平成30年8月8日

北区産業振興課
北区地域総務課

北産第102号 新潟市海辺の森林内歩道整備工事の
積算内容について（お知らせ）

路線1平面図②

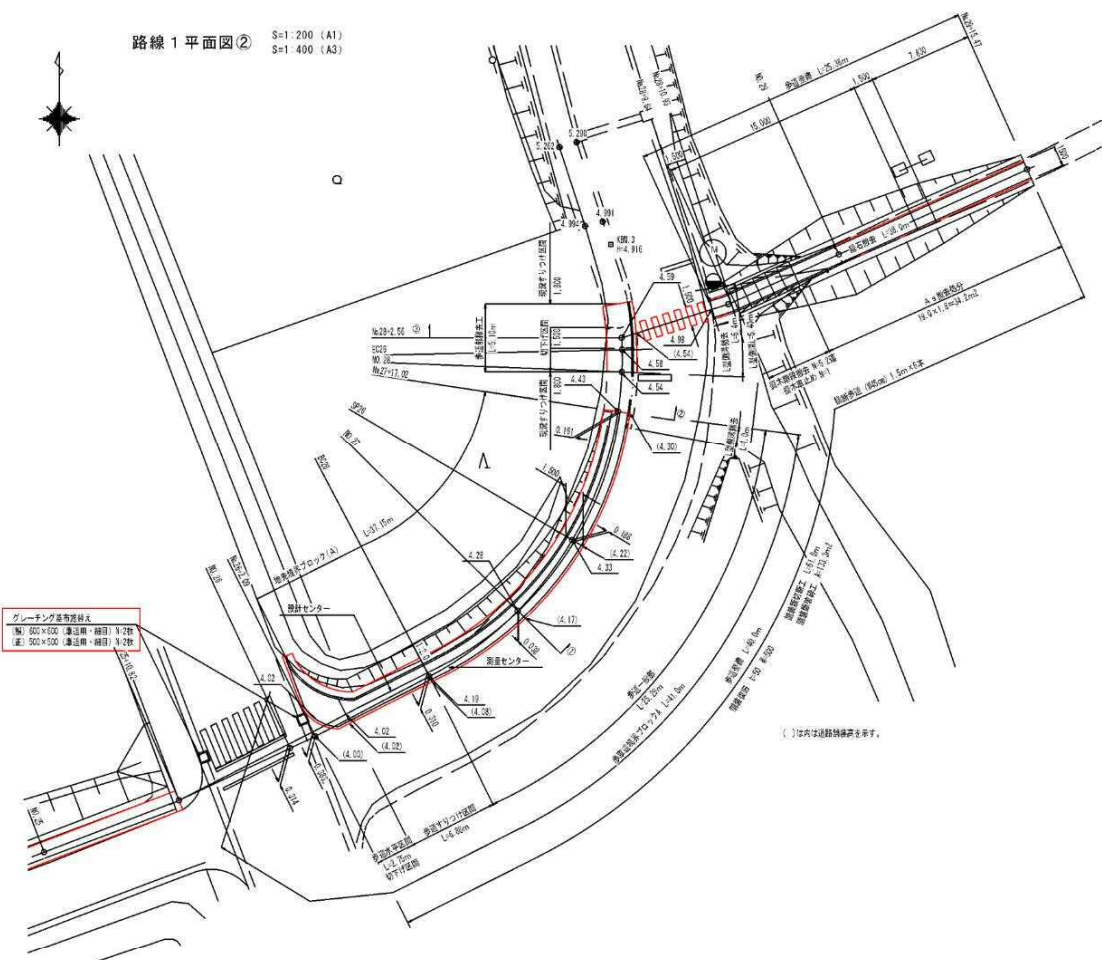
(1) 蓋版について、集水柵用グレーチング蓋 細目 B500×L500mm T-25で積算してください。なお、添付図面「路線1平面図2」が誤表記となっています。

(誤) 600×600 (車道用・細目)

(正) 500×500 (車道用・細目)
